A LA SUBDELEGACIÓN DEL GOBIERNO DE ESPAÑA EN MÁLAGA

Su Ref. -JLR/jmc – 103/2020 – Pfol-413AC

Dentro del trámite por el que se somete a INFORMACIÓN PÚBLICA la solicitud de Autorización Administrativa Previa, Declaración de Impacto Ambiental, Autorización Administrativa de Construcción y Declaración de Utilidad Pública de las Plantas Solares Fotovoltaicas ALIAGA SOLAR I de 80 MWp y ALIAGA SOLAR II de 80 MWp y sus infraestructuras de evacuación ubicadas en los términos municipales de Almogía y Málaga, provincia de Málaga, Pfol-413AC, como vecino de Almogía y/o interés legítimo por ver afectado gravemente el medio ambiente, se presentan las siguientes

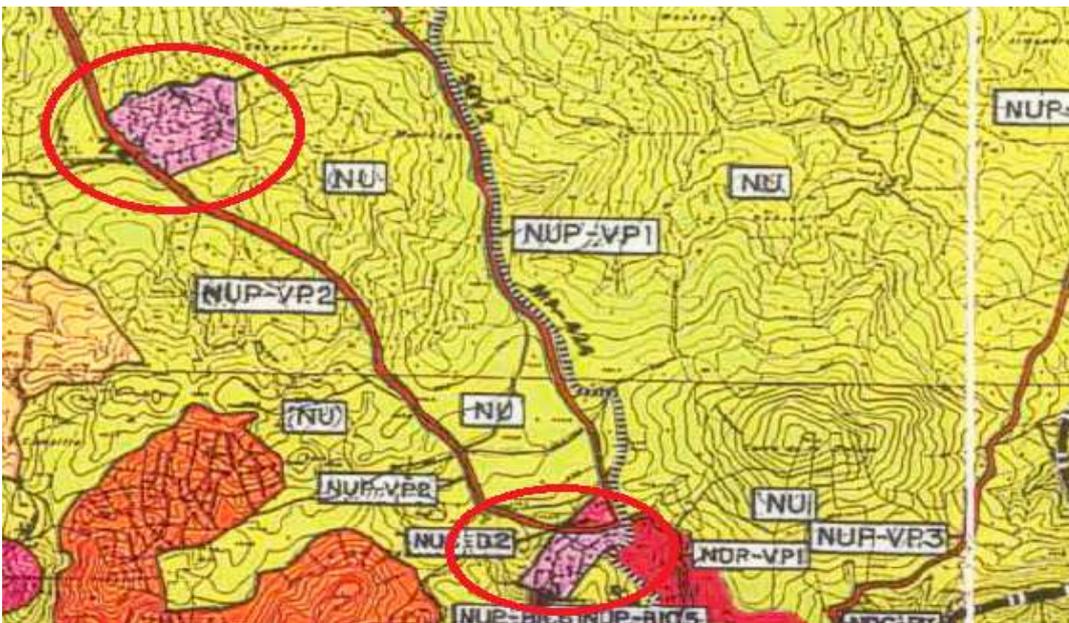
Así mismo, en relación con la falta de coordinación que denunciábamos con respecto al instrumento de planeamiento y de ordenación del territorio, los proyectos sometidos a información pública no analizan el impacto de la línea respecto de dos importantes infraestructuras viarias previstas por el POTAUM:

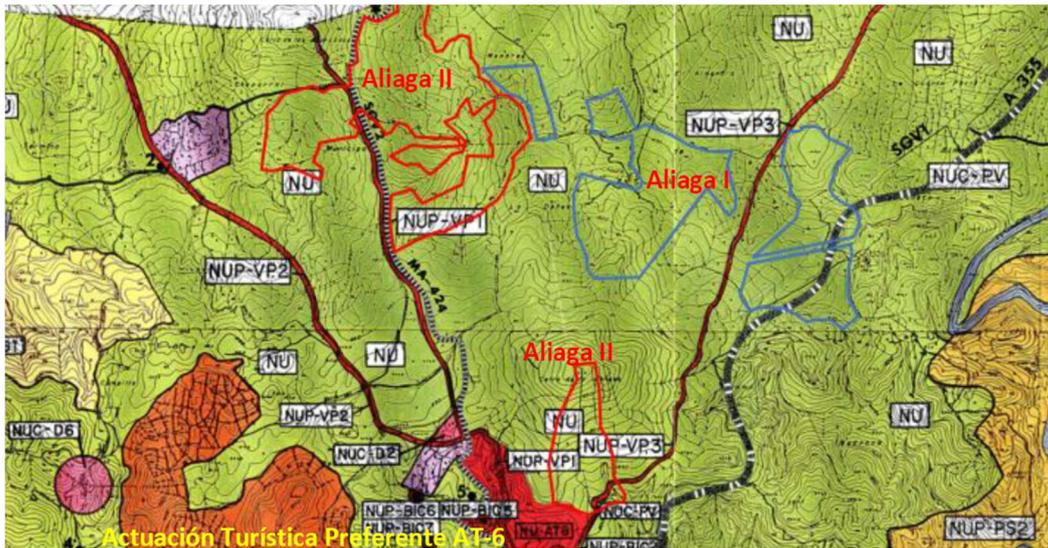
De forma que es evidente que, en cualquier caso, no se cumple la distancia mínima exigida a núcleos urbanos residenciales, además de otros incumplimientos.

Detalle del plano de clasificación del suelo de las Normas Subsidiarias de Planeamiento de Almogía con la situación de la Actuación Turística Preferente AT-6 respecto a las plantas fotovoltaicas

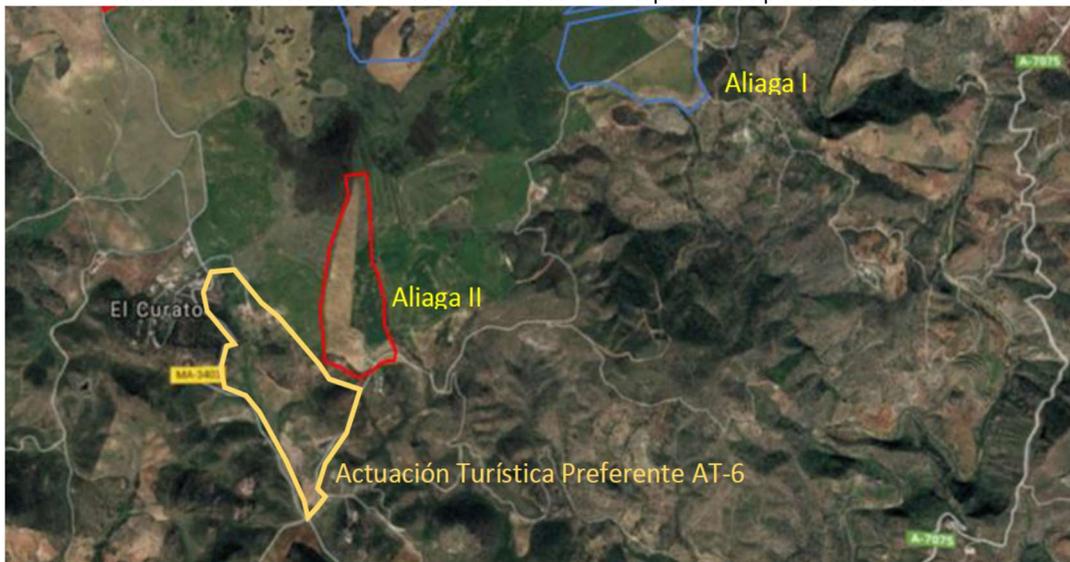
Las NN.SS. prevén una “Actuación Turística preferente”, denominada NU-AT.6, en el paraje de “Las Dos Herrizas”, que es el lugar de celebración de la romería de San Isidro de Almogía, y que se verá afectada por la planta fotovoltaica Aliaga II ya que la parte sur de la misma se sitúa de forma colindante al ámbito propuesto para la actuación.

Según el art. 401 de la normativa estas actuaciones “componen espacios con determinado carácter para el desarrollo de actividades turísticas diversas” proponiéndose su desarrollo mediante la redacción y tramitación de un Plan Especial de Ordenación de Usos Turísticos. Debido a ello, si el proyecto de la planta fotovoltaica se ejecuta, esta **supondrá un desincentivo para el desarrollo de dicha actuación turística.**

Detalle del Plano 0.3ª "Alternativas" con la localización del Paraje Natural El Torcal y las alternativas propuestas

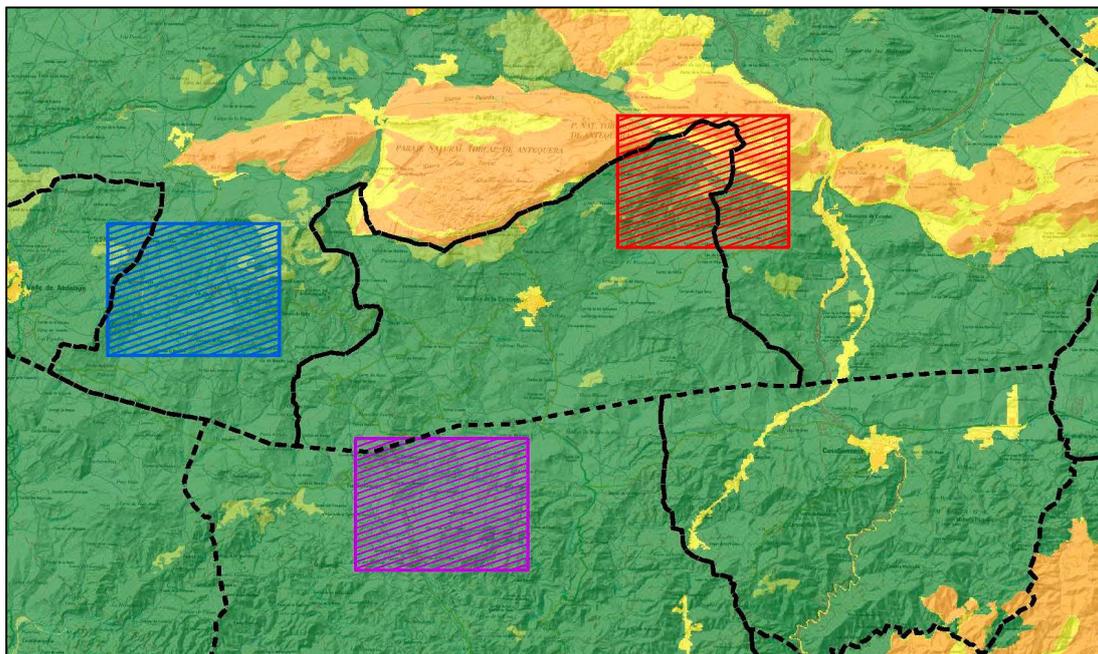
Es por ello que, de forma consciente se han seleccionado como alternativas zonas problemáticas, para justificar su no elección y hacer mejor o más viable la elegida previamente. Así, tal como se observa en el Plano O3A “ALTERNATIVAS”, en ambos casos las alternativas descartadas son las mismas y se sitúan **muy próximas al Paraje Natural del Torcal**, uno de los espacios naturales protegidos más visitados de Andalucía, a la **Sierra de Chimeneas** y la **Sierra de Las Cabras** que tienen una baja capacidad de acogida de usos y donde producirían un gran deterioro paisajístico

Además, cabe señalar que, en dicho plano, cuyo detalle se adjunta a continuación, se observa que los criterios para valorar la capacidad de acogida del territorio carecen de “objetividad” ya que se le asigna al Paraje Natural del Torcal y a las sierras contiguas una capacidad de acogida media y baja, cuando se trata de espacios serranos protegidos por sus singulares valores naturales y paisajísticos que, sin duda, tienen una capacidad de acogida muy baja:

Situación de las plantas fotovoltaicas en ámbito de la carretera paisajística A-7075

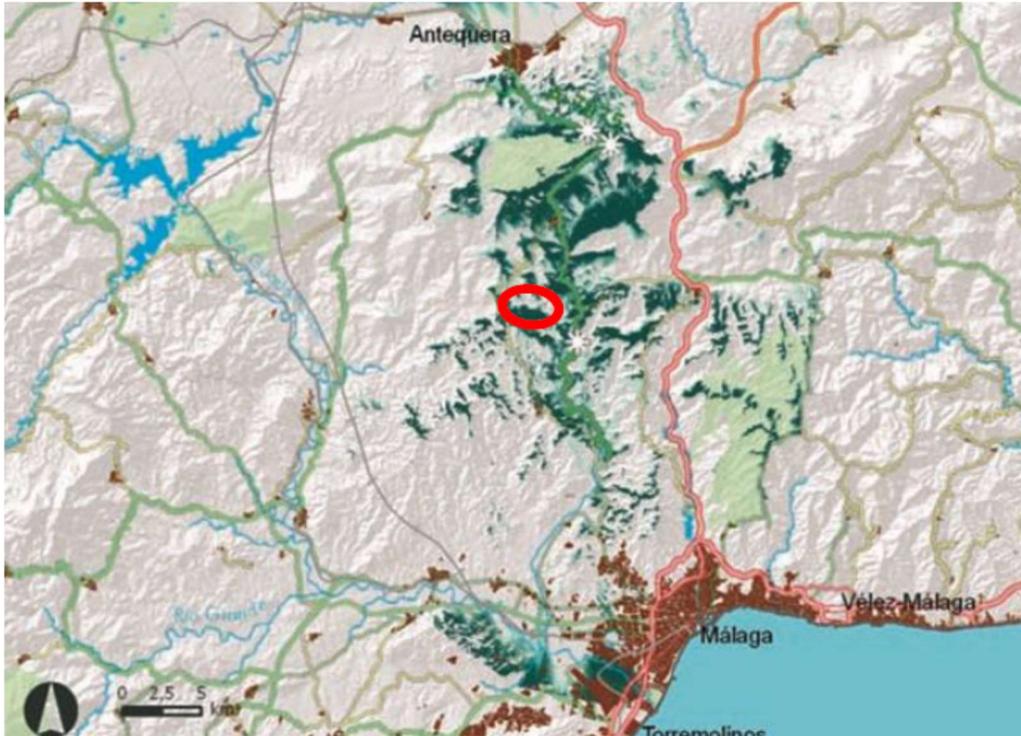
En cuanto a la Carretera Paisajística A-7075 hay que señalar que las plantas fotovoltaicas se sitúan en el entorno de esta, tal como se justifica en las siguientes imágenes:

De acuerdo con ello y teniendo en cuenta el mapa de intervisibilidad de dicha carretera, se considera que la implantación de las plantas solares puede suponer un impacto visual negativo que afectaría al recurso que supone dicha carretera, para el disfrute y aprecio del paisaje.

Vista desde el Mirador Manuel Grajales con la ubicación de las plantas proyectadas.

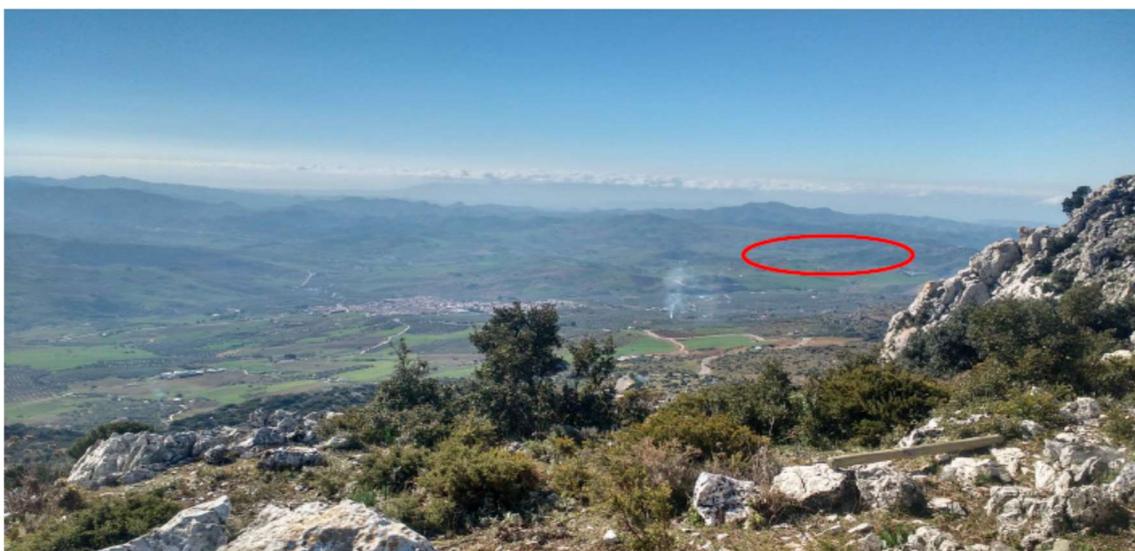
Así, entre las rutas oficiales del Paraje Natural del Torcal se reseña, por ejemplo, el **Mirador Manuel Grajales**, desde el cual creo que se verían las plantas fotovoltaicas y que no ha sido considerado dentro de este análisis. Esto no deja de ser relevante, al ser, uno de los espacios naturales protegidos más visitados de Andalucía, en el que las vistas a partir de sus miradores forman parte de su gran valor:

IMAGEN 4. Distancia Aliaga Solar II – El Curato (580 m)

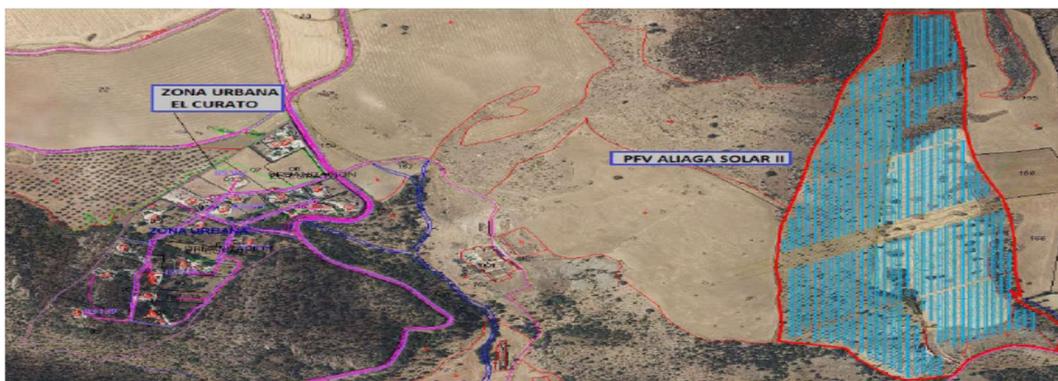
Destacan por su cercanía los núcleos urbanos de Fuente Amarga (180m) y el Curato (580m). Como ya se ha expuesto estas distancias incumplen lo señalado tanto por el artículo 104 del PGOU del municipio aprobado provisionalmente, como el artículo 388 de las NN.SS. en cuanto al incumplimiento de la instalación en lo que a distancia a otras edificaciones o núcleos residenciales. Así, mientras que el artículo 388 NNSS, señala que: **“se separarán 2.000 metros de cualquier núcleo de población y 500 metros de cualquier otra construcción en que se produzca presencia habitual de personas y 25 metros de los linderos de la finca”**; el artículo 104 del PGOU aprobado provisionalmente, exige que: **“Se separará 500 metros de cualquier otra edificación y de 2.000 metros en los Parques Eólicos y de 1.000 metros en el caso de los huertos solares, de cualquier núcleo de población actual”**.

Por tanto, el proyecto deberá sufrir una **redistribución de sus componentes**, de manera que se ajusten a lo establecido en el planeamiento general del municipio, teniéndose que elaborar una Modificación Sustancial del proyecto, **lo que da lugar a un nuevo expediente y un comienzo del proceso administrativo.**
